VI Број: 404-150/2019-11

ПРЕДМЕТ: Појашњења у вези са припремањем понуда

На основу чл. 63. ст. 3. Закона о јавним набавкама («Сл. гласник РС» бр. 124/12, 14/15 и 68/15) дајемо одговоре на тражена појашњења у вези припреме понуда у поступку јавне набавке број 12/2019 радова – **Изградња коловоза од кружног тока на државном путу IIA-130, код насељеног места Томашевац, до кружне раскрснице на државном путу IIA-129 на km 91+837 са изградњом моста пореко канала „НАДЕЛА“, а везано за следећа постављена питања:**

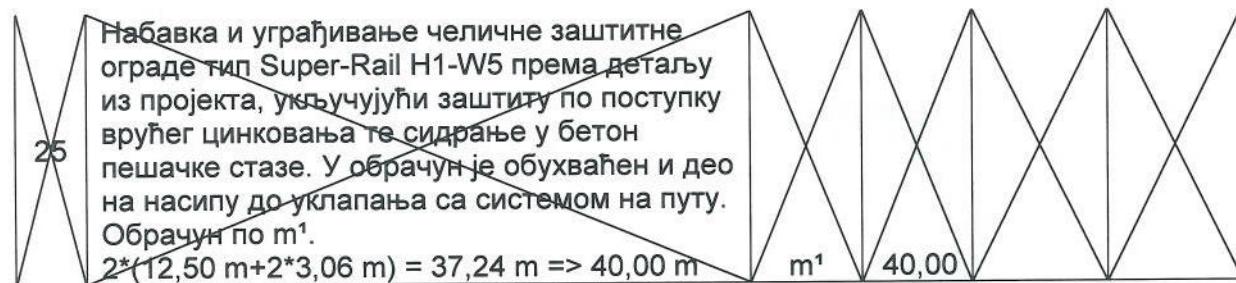
Питање бр. 12: „У конкурсној документацији, у Предмеру и предрачуна радова, страна 146 од 158, позиција 36. Пројектантски надзор – паушал - 1. Узимајући у обзир чињеницу да је вршење пројектантског надзора обавеза Инвеститора, молимо Вас да измените конкурсну документацију тако што ћете обрисати наведену позицију

«Пројектантски надзор» из конкурсне документације поглавље VII Предмер и предрачун радова?“

Одговор: У питању је грешка у изради конкурсне документације, тако да понуђачи на следећи начин требају сами извршити поништај предметне позиције у обрасцу Предмере и предрачуна радова:
